公益社団法人
日本麻酔科学会 御中

日本メディカルネクスト株式会社
品質保証部 安全管理グループ

パークースパイラル気管チューブで報告された事例に関する調査報告書

写真①

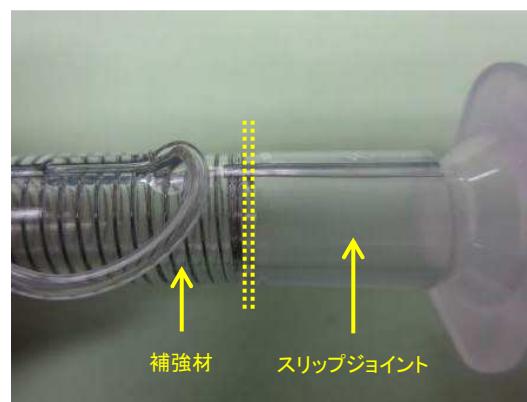
返送された現品は、チューブとスリップジョイントの接続部分が曲がっており、この部分で屈曲したと推察されました。金属ワイヤーコイルとスリップジョイントの間隙（チューブにコイルが入っていない部分）の幅を計測したところ、0.2~1.7mmでした（写真①）。

スパイラル気管チューブは、チューブの屈曲・閉塞が起こりにくい補強型の気管チューブですが、金属ワイヤーコイルとスリップジョイント間に補強材のない（コイルが入っていない）部分があり、この部分に集中的に強い力が加わることによりチューブが屈曲したものと推察いたします。

製造元において金属ワイヤーコイルとスリップジョイント間の幅の規格を4mm以下としておりますが、初期対策として外力に対抗する応力を上げるために、規格値を2mm以下（写真②は適用後の抜取検査品）に変更いたしました。現在、更なる安全性の向上を図るために製造元と品質改善の協議を進めております。
